入札説明書等に対する質問への回答について

令和6年3月29日付けで入札公告を行いました「千歳林道外災害復旧工事」について、以下のとおり質問がありましたので回答します。

平面図 S=1:200

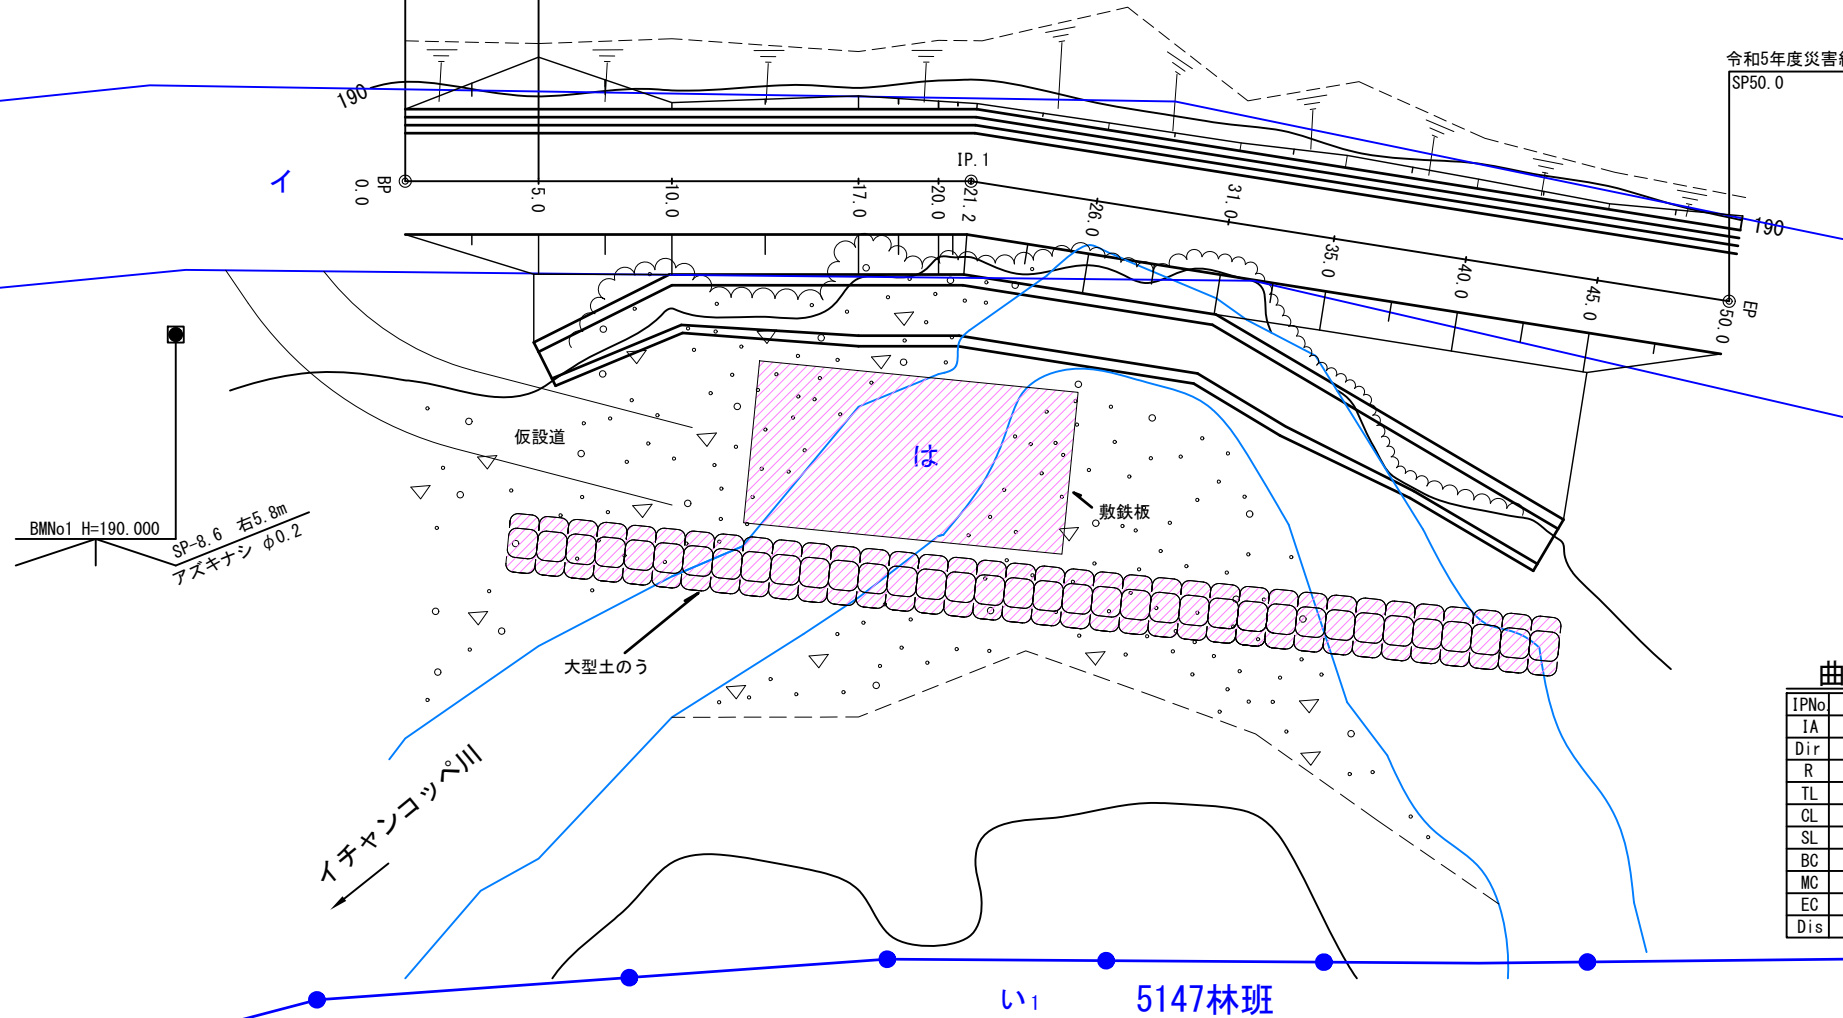
質問番号	質問	回答
1	千歳林道のコンクリート擁壁工について、コンクリート打設用のポンプ車設置位置は、擁壁工施工箇所より手前の林道上になり、ブーム方式での打設は難しく配管方式での打設になると思われます。 打設方法の変更は設計変更の対象になりますか。	設計では大型土のうによる仮締切工を設置し、林道との間に敷設した敷鉄板上からポンプ車打設作業を実施する計画で計上しています。 また、林道から敷鉄板上に進入するための仮設道も計上しています。 設置位置等については、別紙の平面図を参照願います。 なお、想定した内容に変更があった場合には、設計変更の対象となります。
2	千歳林道の任意仮設について、大型土のうは何段積で設計しているのでしょうか。 また、仮設工の図面は参考図でも構わないので公表する予定はないのでしょうか。	設計では別紙図面のとおり、2段積（1段目2個、2段目1個）で計上しています。 仮設工については、別紙の平面図を参照願います。
3	工事用車両の林道走行について、仮設の退避場・車回しを設置してもよいのでしょうか。	現地精査の結果、仮設の退避場等が必要となる場合には、監督職員と協議願います。
